TRANSPORDIAMET

Meie 31.07.2024 nr 7.1-2/24/669-3

**Viimsi vald Pringi küla Rohuneeme tee 65e  
kinnistu ehitusloa eelnõu kooskõlastamata  
jätmine**

Olete esitanud Transpordiametile kooskõlastamiseks ehitusloa eelnõu Viimsi vald Pringi küla Rohuneeme tee 65e kinnistu ehitusloa eelnõu (menetlus 410483) üksikelamu (EHR kood 121416202) ja piirdeaia (EHR kood 221450560) püstitamiseks.

Lisa 1 IKÕ plaani näidislahendus

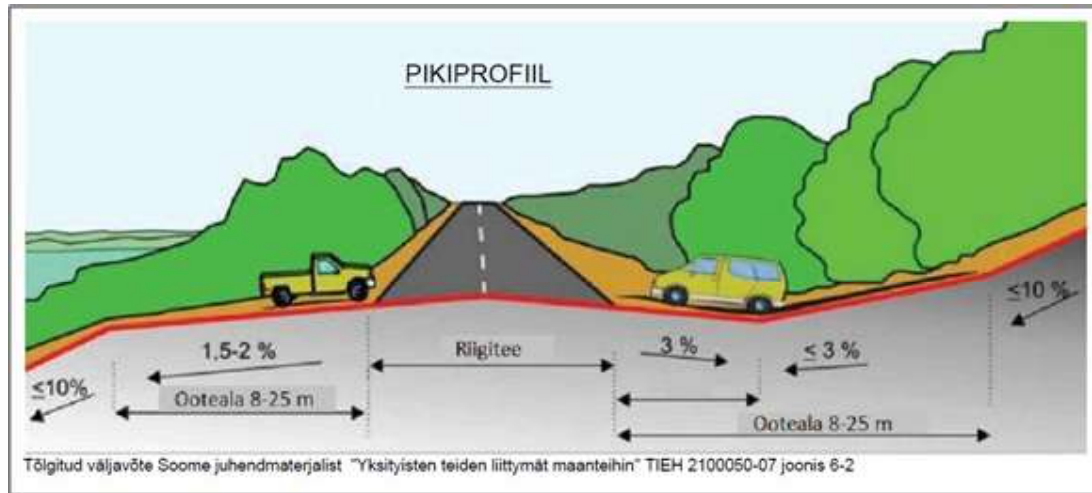
- 7.1. ÜVK ehitistel, sh liitumispunktid KLP1 ja VLP1, puuduvad kõrgusarvud ja kaugused riigitee asfaltkattest, lahtiste kaevikute kontuurid, IKÕ plaanid (vt IKÕ plaani näidis lisa);
